De como la CHT pretende operar Entrepeñas y Buendía sin tener en cuenta su mínimo de explotación

escrito por Hidra | viernes, 26 de enero de 2018

Figura 93. Umbrales UTE 07 Tajo Medio

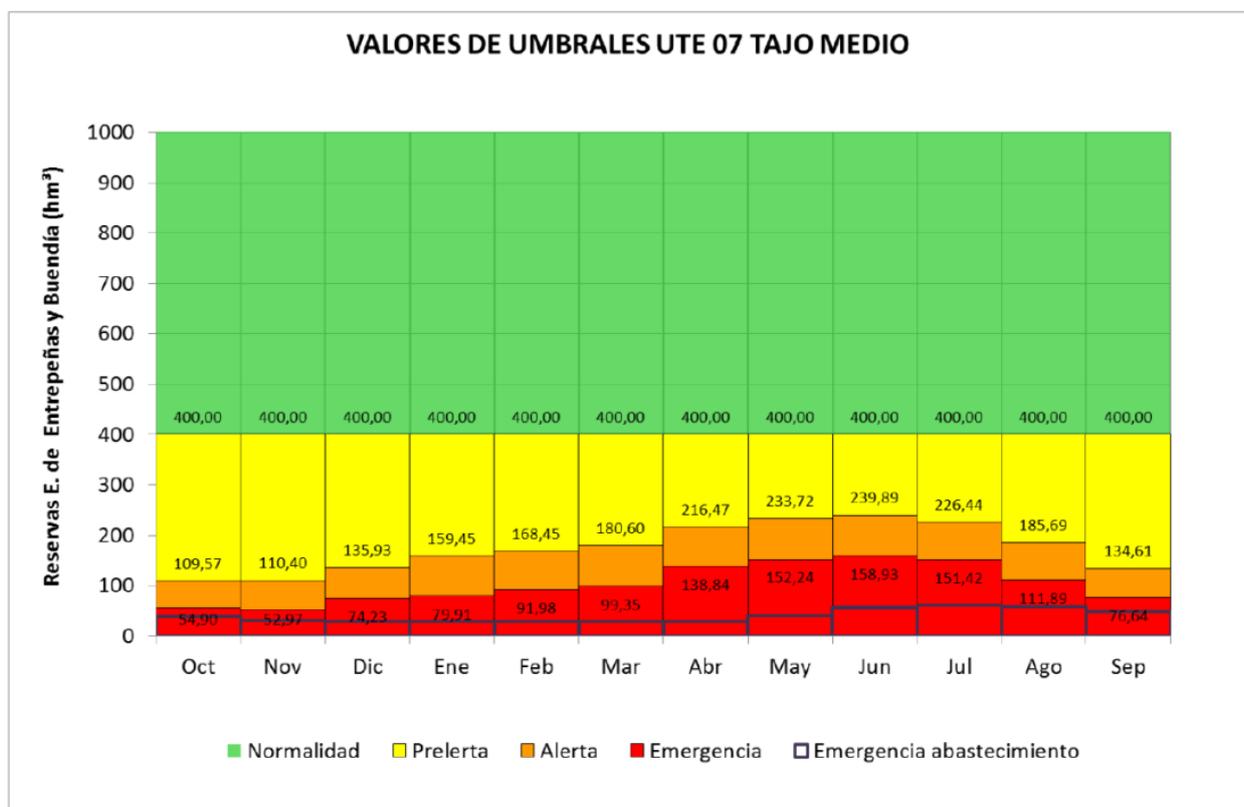
Asombrosamente, **no se contempla un mínimo de explotación en los embalses!** Los umbrales se definen desde el cero absoluto de almacenamiento, sin considerar el embalse muerto ni las

posibles pérdidas de almacenamiento debida al aterramiento.

Plantear la operación de unos embalses por debajo de su mínimo de funcionamiento no se le ocurre ni al que asó la manteca, ni al que parió las reglas de explotación del trasvase Tajo-Segura, que consideran un volumen mínimo de explotación de 118 hm^3 (*«El sistema Entrepeñas-Buendía, con ambos embalses conectados mediante túnel, puede ser considerado como un hiperembalse regulador único con capacidad total máxima conjunta de 2438 hm^3 . De aquí deben detraerse, conforme a los estudios para el Plan Hidrológico del Tajo, **118 hm^3 de embalse muerto considerado como no disponible para la regulación, y una cantidad variable mensualmente para resguardos frente a crecida»***, de la pág. 28 del documento [«El sistema de cabecera del Tajo y el Traspase Tajo-Segura»](#); Francisco Cabezas, diciembre de 2013). Puede discutirse si el embalse muerto es 118 hm^3 u otra cifra, pero nunca va a ser 0. También hay que estudiar si se ha producido una reducción adicional de la capacidad de embalse por el aterramiento, como parece ser que va a investigar la Confederación Hidrográfica del Tajo con una nueva batimetría de urgencia ([«Batimetría en la cabecera del Tajo para conocer su capacidad real»](#); La Opinión de Murcia, 25/1/2018).

Quizás esté detrás la necesidad de encajar «como sea» sobre el papel la gestión de la cuenca con la legislación del Traspase, aunque se proponga algo tan absurdo como lo que aquí se plantea. **No puede defenderse que está incluido en el umbral más bajo; obsérvese en las tablas la cantidad de valores inferiores a 118 hm^3 .** Tampoco se hace referencia alguna al volumen mínimo de explotación (en algún otro sistema sí se realiza, pero no en todos)
